三亚崖州湾南繁科技城南繁广场

方案调整对比

华东建筑设计研究院有限公司

2025.4

2. 调整前主视角效果

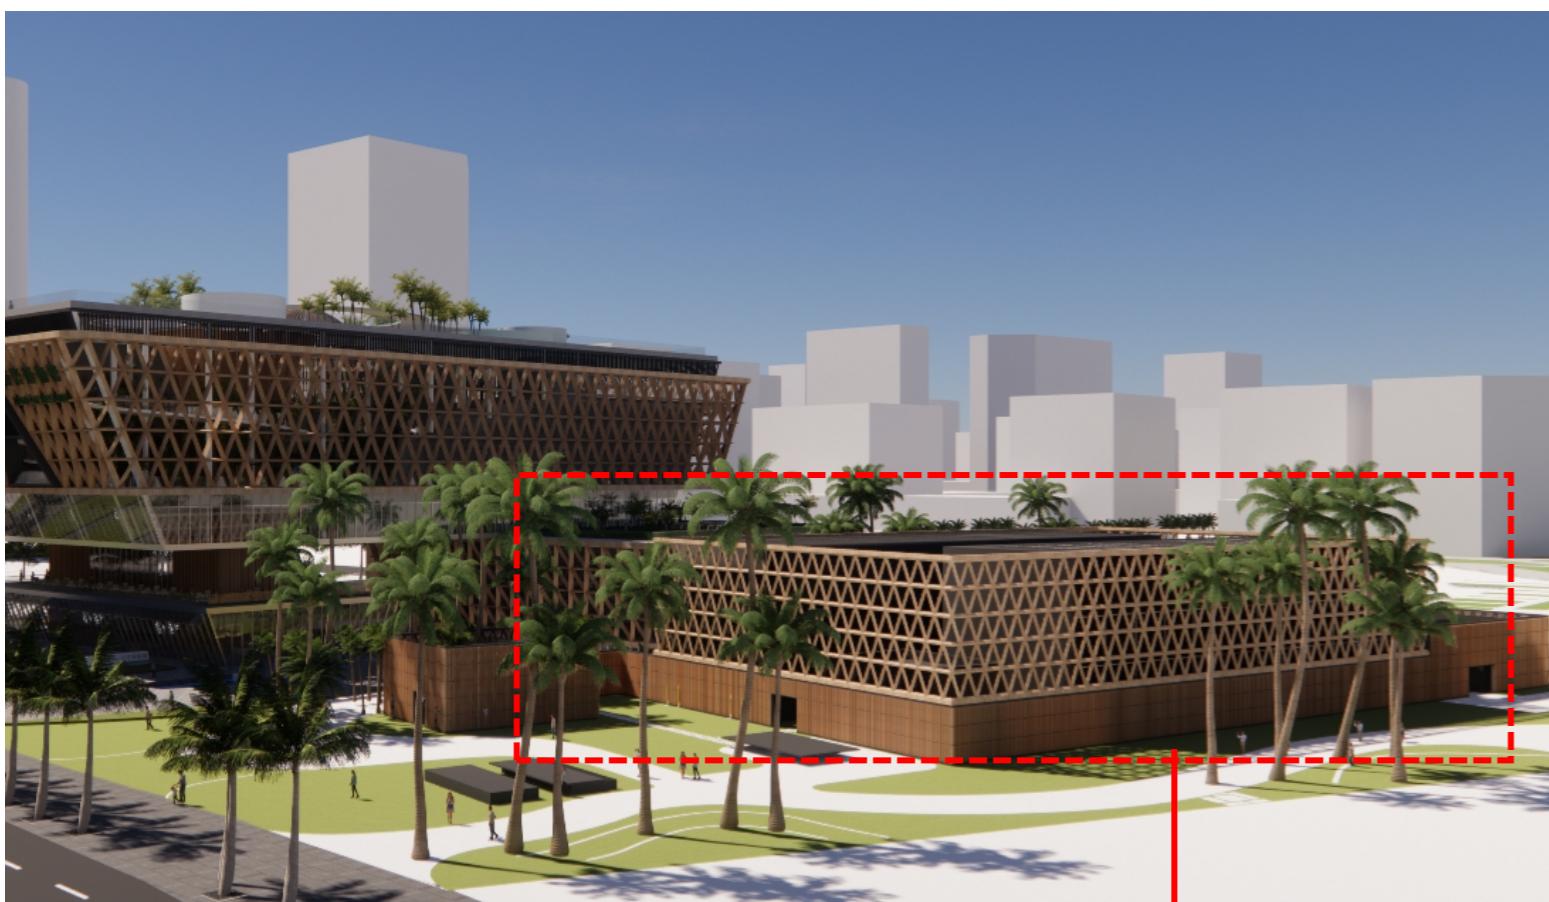
1. 调整后主视角效果

调整后

新增内容:

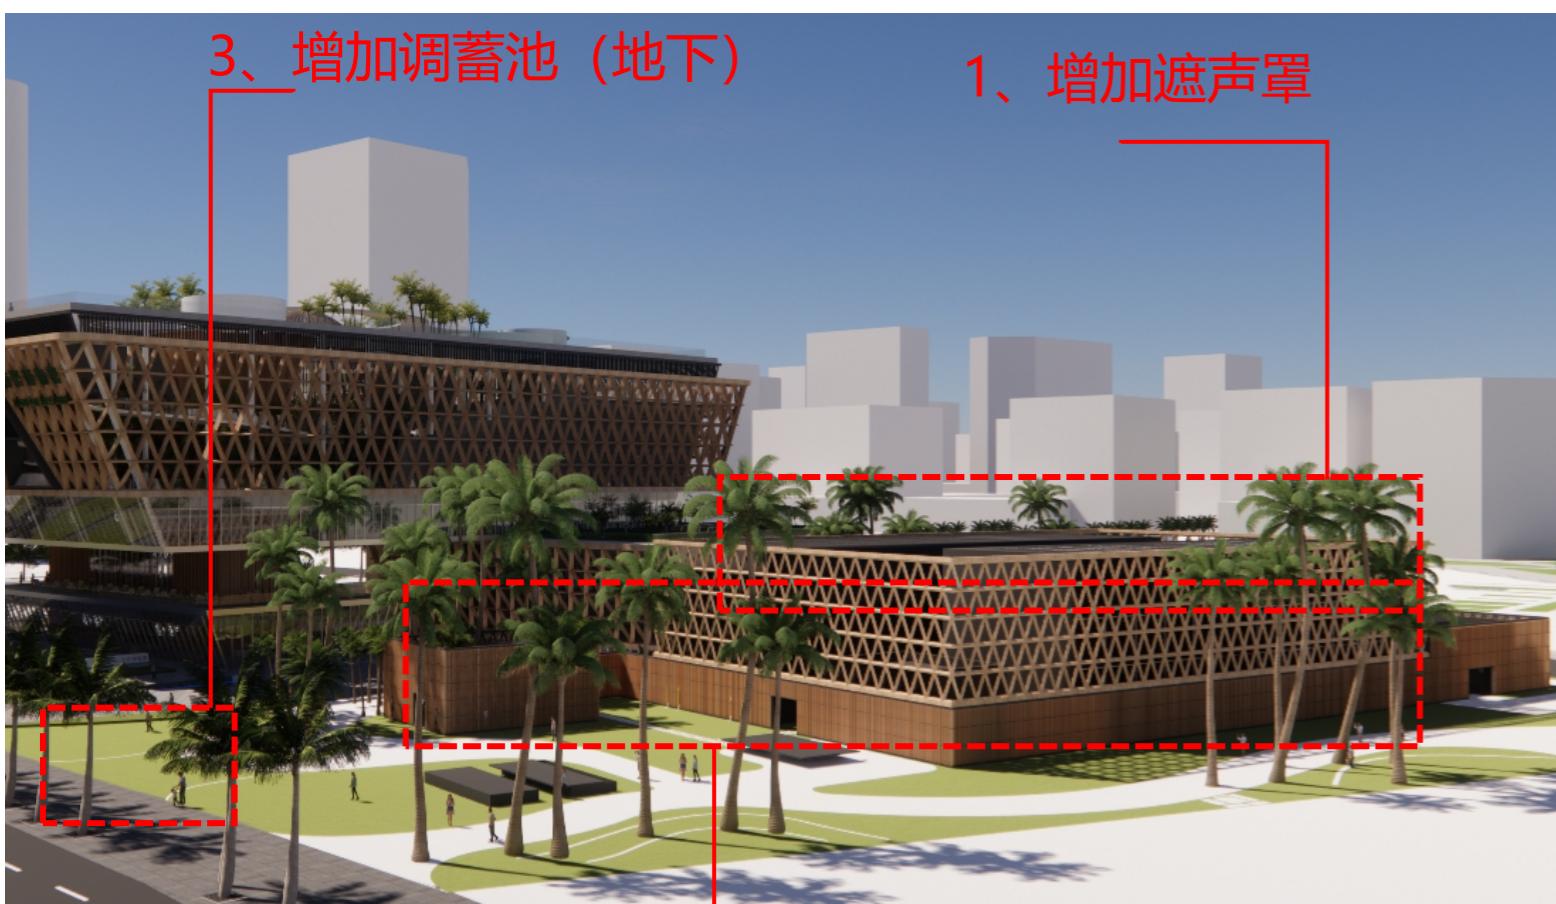
取消内容:

以下内容与目前冷却塔设备区位置冲突，故考虑取消：

- 1、取消原方案遮阳棚；
- 2、取消原方案所有新建建筑物：包括公共卫生间、小商业等服务功能；
- 3、取消原方案卵圆形建筑外立面装饰构架；
- 4、取消原景观方案围绕中央遮阳棚所布置的雨水花园等景观节点。

冷却塔设备区占据位置，取消内容详见上文

- 1、冷却塔设备遮声罩（由专业厂家深化）；
- 2、冷源站建筑、设备的外装饰构架（景观构筑物）；
- 3、在南侧增加雨水调蓄池（地下）约40立方米。

平面图

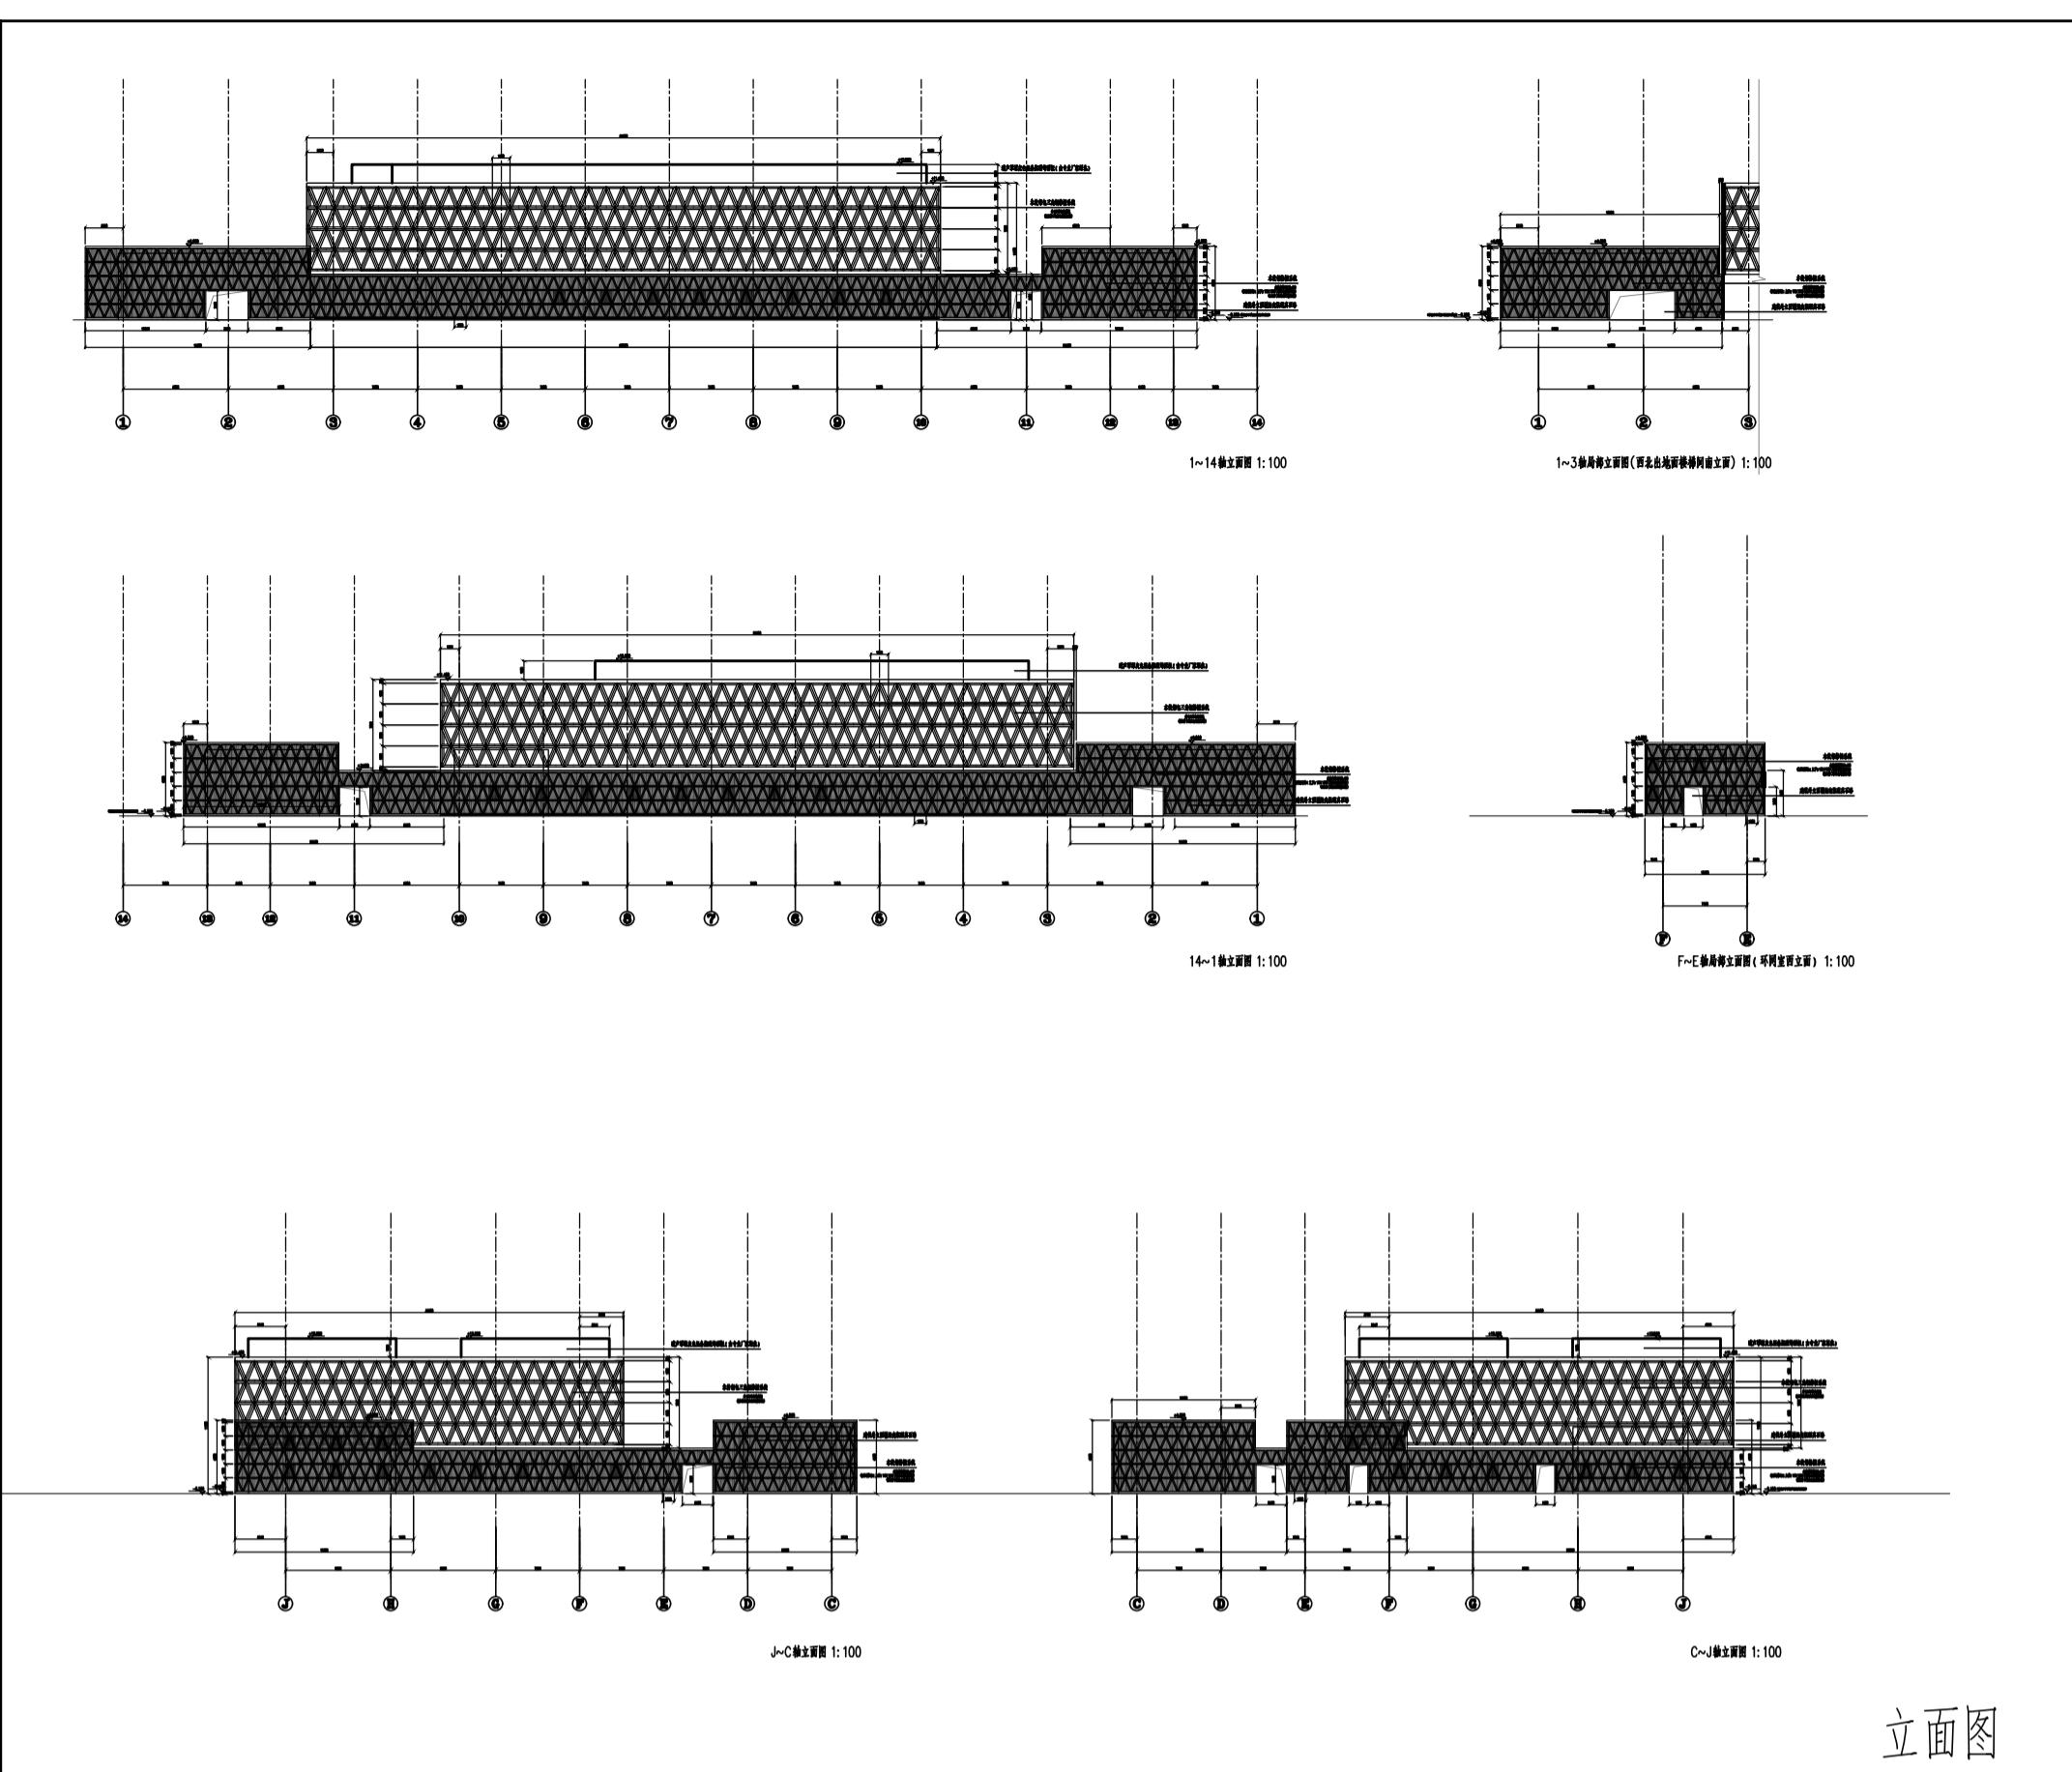
修改内容：

一、取消内容

以下内容与目前冷却塔设备区位
置冲突，故考虑取消：

- 1、取消原方案遮阳棚；
- 2、取消原方案所有新建建筑物；
包括公共卫生间、小商业等服务
功能；
- 3、取消原方案卵圆形建筑外立
面装饰构架；

二、新增内容

- 1、冷却塔设备遮声罩（由专业厂家
深化）；
- 2、冷源站建筑、设备的外装饰构架
(景观构筑物)；
